PREVOST

INFORMATION DE MAINTENANCE

IM12-40

DATE :	OCTOBRE 2012	SECTION :	06 - Électricité
SUJET :	PROTECTION CONTRE LES DÉCHARGES, ALTERNATEUR 50DN

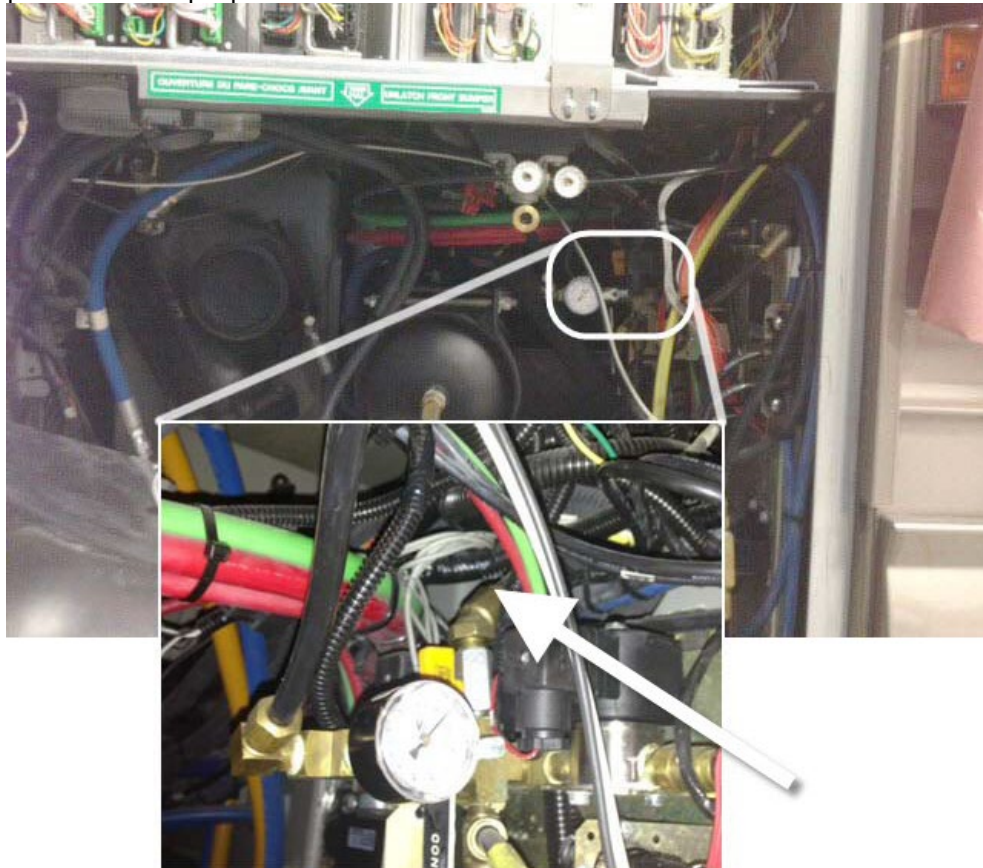
5. Sur le relais R1, débrancher 85G et couper la cosse à anneau.
6. De la borne 86 du relais R1, acheminer un nouveau fil rouge 85J de calibre 18 jusqu'à SP17.
7. Épisser 85J à SP17 en utilisant l'épissure #562228 et le tube thermorétractible #562499.
8. Sertir la cosse à anneau #560082 à l'extrémité du fil 85J du côté du relais.
9. Sur le fil 85G existant, souder la nouvelle diode #561740. Souder et joindre l'autre extrémité sur le fil 85J. Identifier D62. Protéger avec le tube thermorétractible #562499.

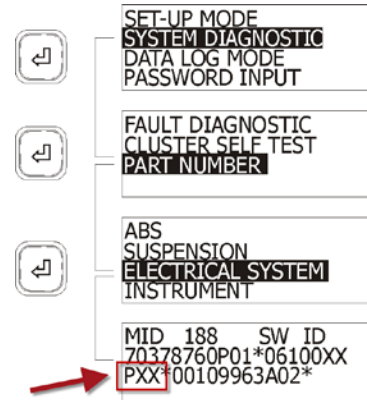
10. Dans le compartiment avant, trouver le fil SP17. Le faisceau de fils de réchange est situé à l'emplacement indiqué par la flèche.

11. Épisser un nouveau fil rouge 85J de calibre 18 sur SP17 en utilisant l'épissure #562228 et le tube thermorétractible #562499.
12. Connecter l'autre bout du nouveau fil 85J à JA14 sur le module A36. Sertir la cheville #562771 avec l'outil #683765.
13. Dans l'écran d'affichage des messages (MCD), vérifier la version du logiciel de système multiplex. (Les versions P17 et plus sont valides)
14. Suivre la séquence de menus ci-contre pour afficher la version du logiciel de système multiplex.
15. Si la version P16 ou antérieure est affichée, reprogrammer le système à la dernière version.

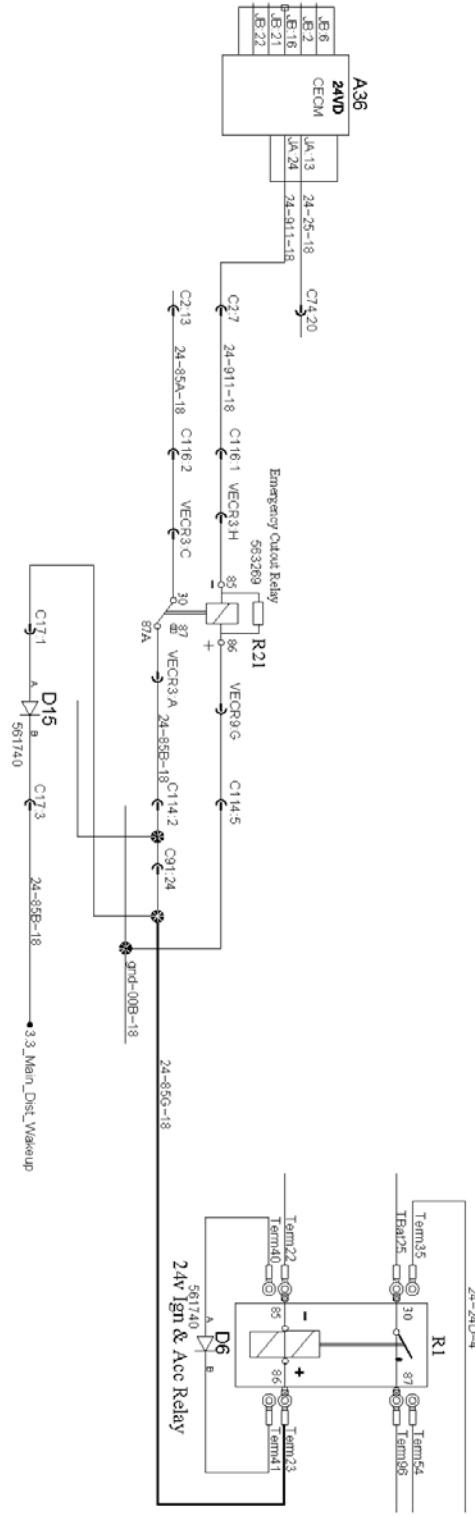
Sur les véhicules visés, l'alternateur Delco 50DN pourrait engendrer une variation de tension à l'arrêt du moteur. Un nouveau circuit et une fonction de temporisation sont disponibles pour protéger le système.

AVANT MODIFICATION

APRÈS MODIFICATION
